**Réponses aux questions et commentaires
concernant l'Addenda 4 –**

**Tunnel court pour le projet de construction d'un tramway
sur le territoire de la ville de Québec**

Dossier MELCC : 3211-08-015

20 août 2021

La coupe-type suivante concerne la variante 1.

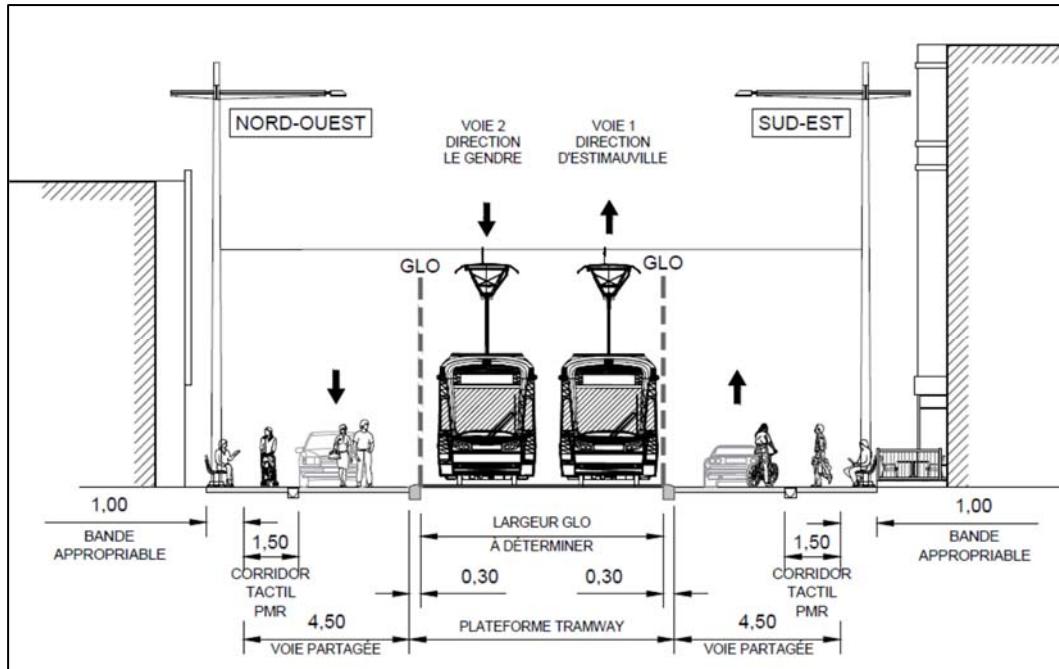
QC-21 Les figures 10, 12 et 14 portants sur les variantes 1, 2 et 3 d'insertion de surface, présentent une coupe de chaque variante de l'insertion de la plateforme du tramway ainsi que la position des voies de circulation et des trottoirs. Les figures sont peu détaillées. Veuillez indiquer sur chaque figure la largeur de la plateforme du tramway, des voies de circulation, des trottoirs et la largeur totale de l'emprise requise pour la mise en œuvre de chacune des variantes.

Les coupes schématiques simplifiées incluses à l'addenda visent à favoriser la compréhension des variantes d'insertion. Certaines dimensions, par exemple la largeur de la plateforme tramway et la largeur des accotements adjacents aux voies de circulation, sont à déterminer par le Partenaire privé à l'étape de conception définitive. Néanmoins, les figures présentées ci-dessous incluent différentes informations relatives aux dimensions demandées.

Pour cette variante d'insertion, la largeur de la plateforme est d'environ 7,2 mètres selon la conception préliminaire en alignement droit et hors station. Ainsi, la largeur totale d'emprise approximative selon la conception préliminaire est de 18,2 mètres.
